**PROJET EOLIEN VENTS DE LOIRE  
NIEVRE - 58**

**COMMUNES DE SAINT-LAURENT-L'ABBAYE ET  
SAINT-QUENTIN-SUR-NOHAIN**

**REPONSE A L'AVIS DE L'AUTORITE  
ENVIRONNEMENTALE**

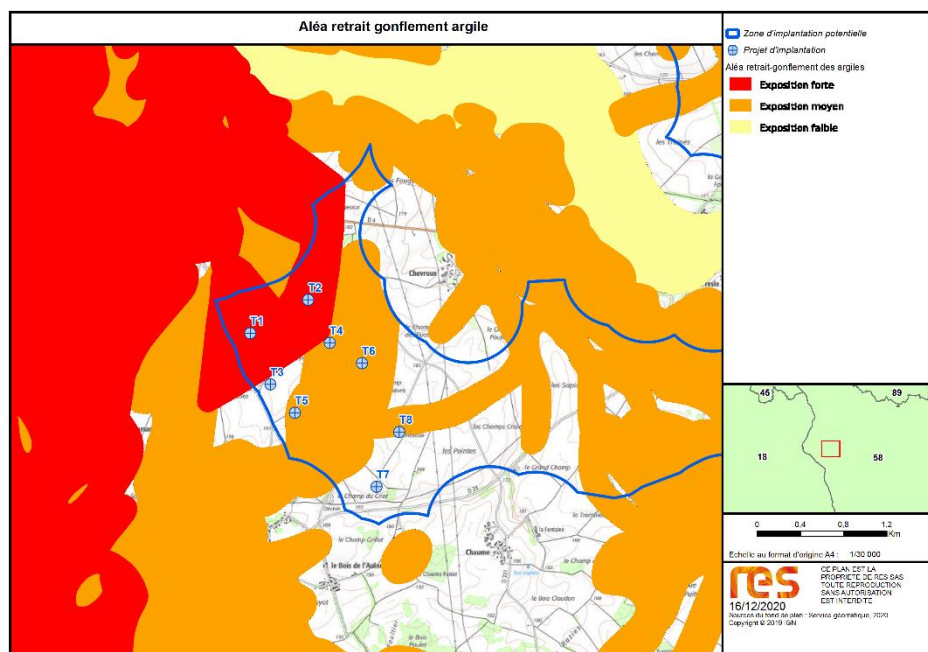
Page 6 : La MRAe recommande que l'analyse des enjeux liés au sol et au sous-sol soit approfondie de façon à prendre en compte l'ensemble des risques, non seulement affaissement de cavités, mais également retrait-gonflement des argiles, la carte du BRGM mise à jour (cf. <http://infoterre.brgm.fr>) faisant apparaître des aléas moyens à fort au niveau des implantations prévues, et que des éléments géotechniques soient d'ores et déjà présentés dans l'étude d'impact.

Une actualisation des données sur l'aléa retrait-gonflement des argiles est effectivement à noter depuis la rédaction de l'étude d'impact du projet éolien de Vents de Loire, sans que cela ne remette en cause l'analyse effectuée dans l'étude d'impact, pour deux raisons.

D'une part, une lecture plus fine de la cartographie établie par le BRGM permet de relativiser le niveau d'aléa pointé par la MRAE : en effet, le niveau d'aléa sur la zone d'implantation est considéré comme fort pour deux éoliennes, moyen pour 4 éoliennes et nul pour les éoliennes T3 et T7. L'aléa n'est donc augmenté que de manière limitée et ne remet pas en cause par principe le choix d'implantation.

D'autre part, le maître d'ouvrage avait déjà intégré une mesure de réduction du risque considéré, intitulée : MR 2 –Réalisation d'une étude géotechnique (cf. EIE p. 238). Cette mesure prévoit de définir les caractéristiques techniques des fondations des éoliennes et ainsi d'intégrer la question de l'aléa retrait-gonflement des argiles dans leur conception. Ces études sont réalisées en phase de pré-construction et ne sont donc pas intégrées à l'étude d'impact. Une étude géotechnique de type G1 a été réalisée et est annexée à l'étude d'impact (Annexe 3). L'intégration de cette étude va au-delà des standards de l'étude d'impact. L'actualisation de l'aléa n'appelle pas, en l'état, d'autre mesure de réduction du risque, ce qui témoigne bien de l'absence de circonstance substantiellement nouvelle.

Figure 5 : Analyse multi-critères sur la CC Loire, Vignoble et Nohain

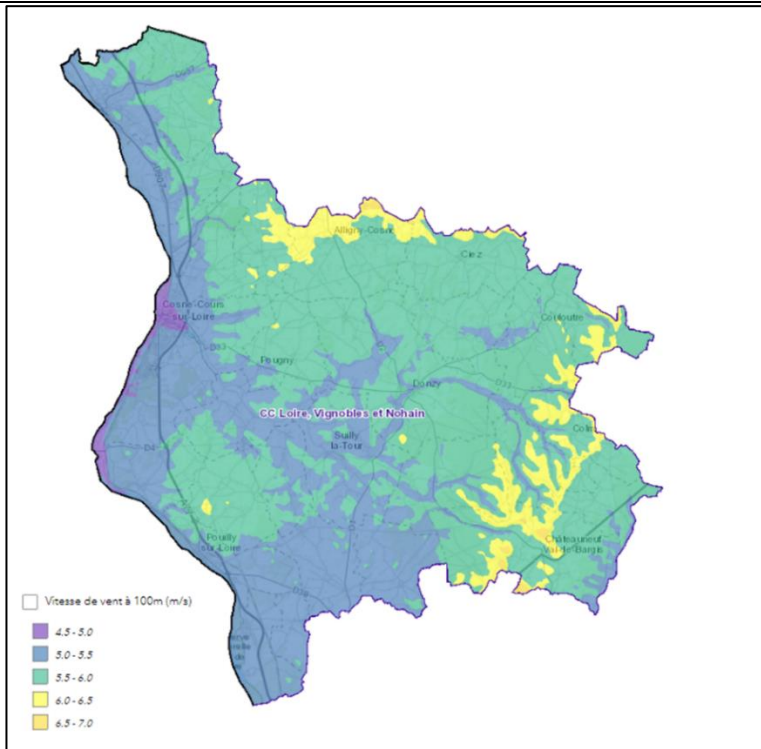
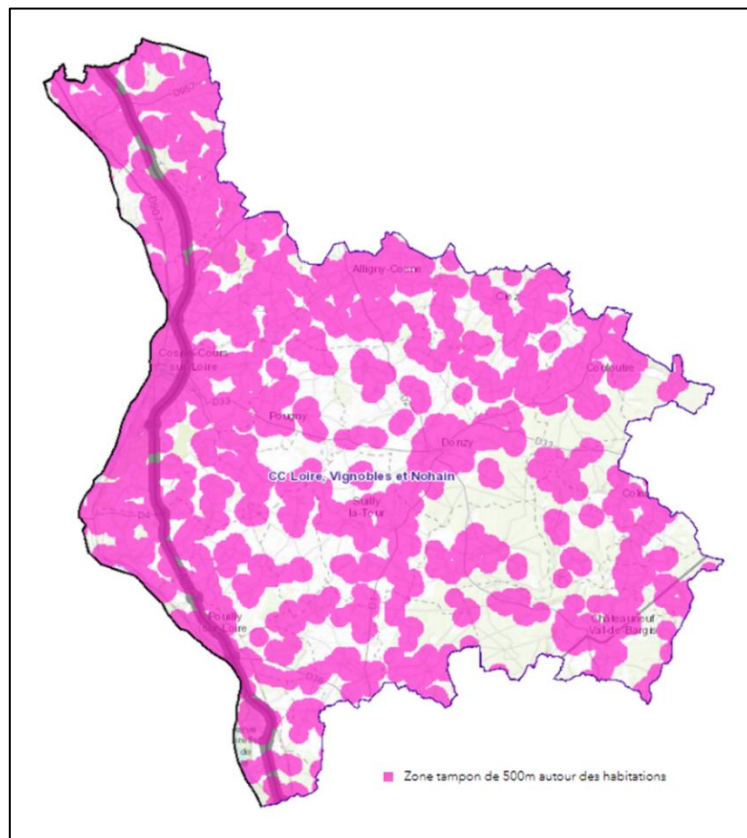
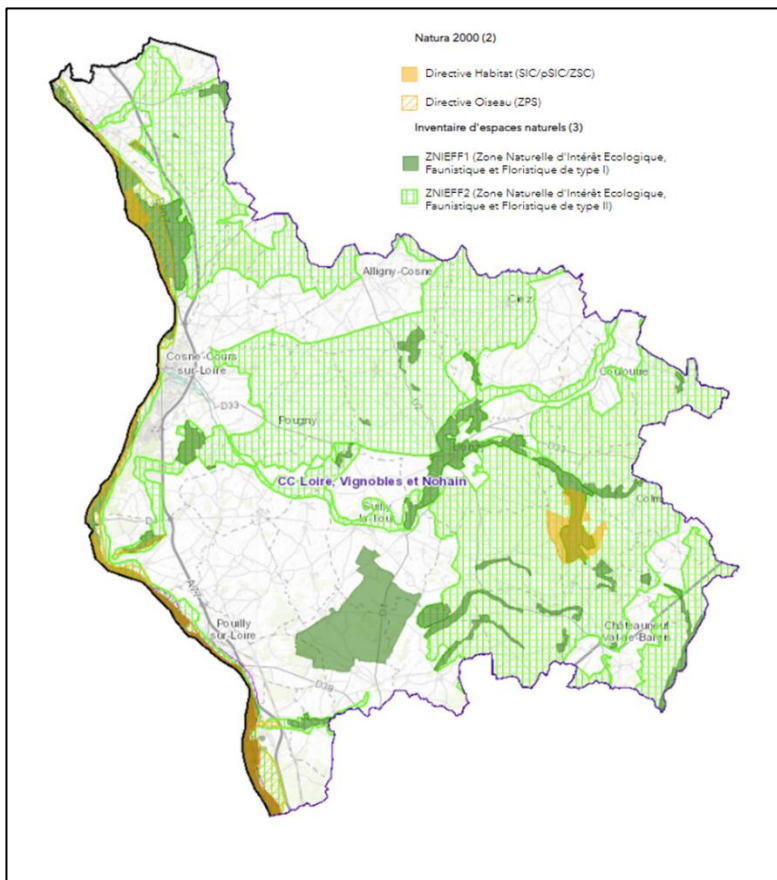
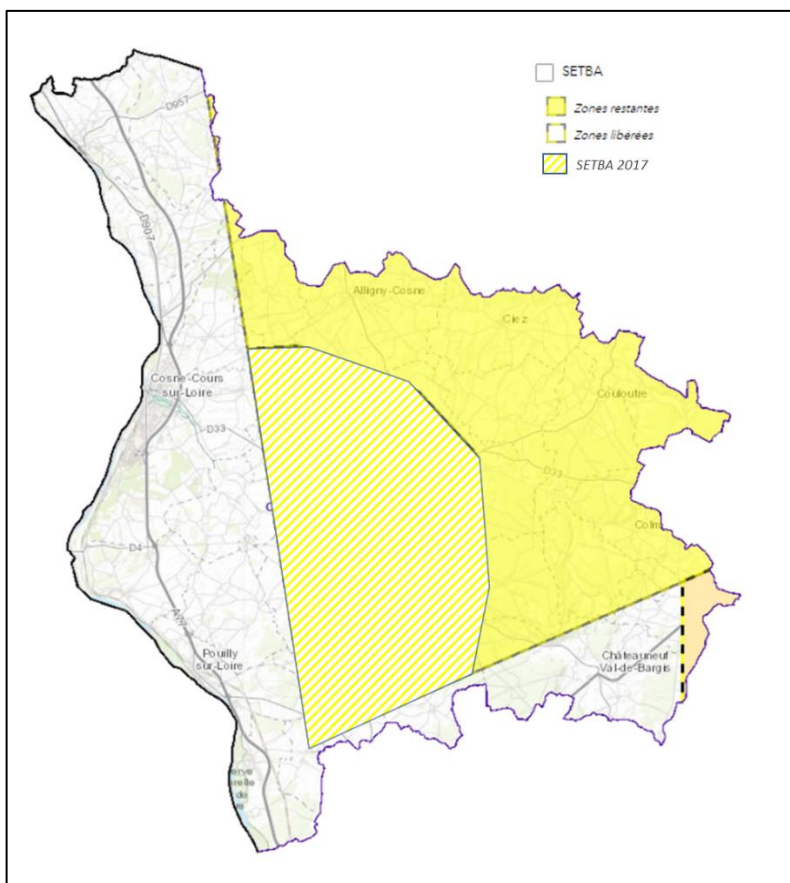
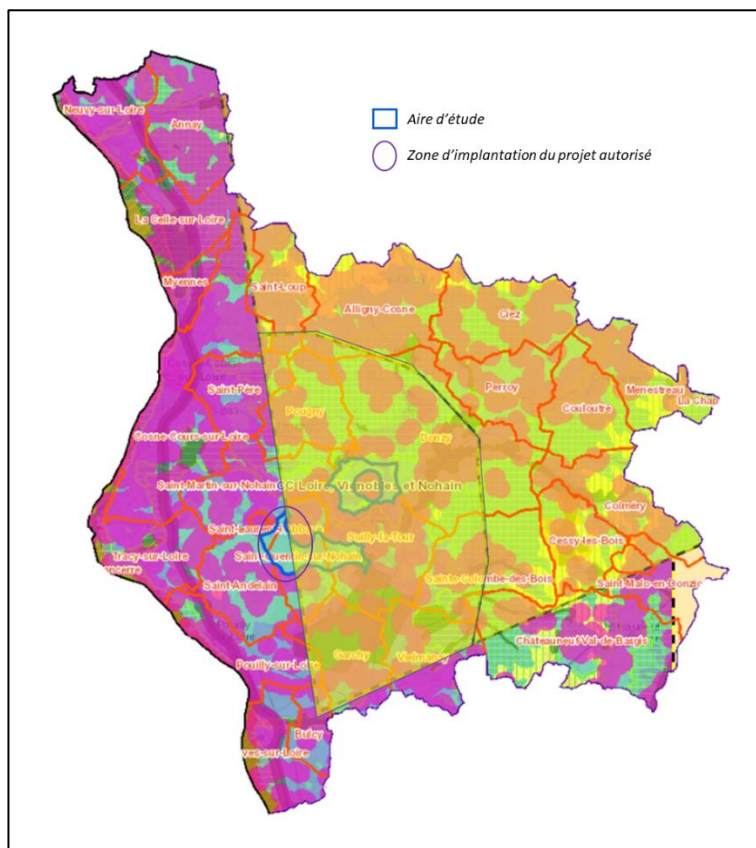
Page 7 : Le dossier indique qu'une analyse multi-critères a été conduite pour le choix du territoire retenu pour l'aire d'étude rapprochée (AER) du projet. Il conviendrait de présenter et d'illustrer de manière succincte les autres zones ayant fait l'objet de cette analyse dans le secteur, à une échelle au moins de l'intercommunalité, afin de connaître les principales raisons ayant conduit le maître d'ouvrage à écarter les autres sites. La MRAe recommande de présenter les différents scénarios envisagés à une échelle au moins intercommunale et la comparaison de leurs impacts environnementaux.

Rappelons d'abord que l'aire d'étude du projet a été retenue car c'était la plus propice au développement d'un projet éolien selon l'analyse multi-critères rappelée ci-après, et non pas par élimination d'autres zones en particulier. Il n'y a donc pas d'autres zones précises qui ont été étudiées dans cette analyse.

Le choix de l'aire d'étude du projet résulte d'une analyse reposant sur de multiples critères. Les principaux sont rappelés ci-après. Ce sont :
